Model change
**LED誘導灯 一般定格形 点滅形、
点滅形誘導音付
モデルチェンジのお知らせ**

7セントLEDsシリーズ
省電力化とNi-MH電池への変更、適合表示板の共通化の為、モデルチェンジ
■ 最大約56%の高効率化

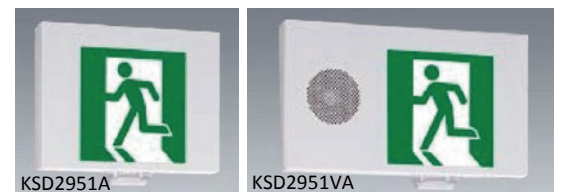
モデルチェンジにより、適合表示板が変更となります。

またこの度、蓄電池をNi-Cd蓄電池からNi-MH蓄電池へ変更したことに伴い、部材調達費上昇により価格改定をさせていただきますこととなりました。

適合表示板	片面灯	△¥6,000 (1枚・税別)
	両面灯	△¥12,000 (2枚・税別)

S1-2061S S1-2061SR S1-2061L S1-2061AR S1-2061W
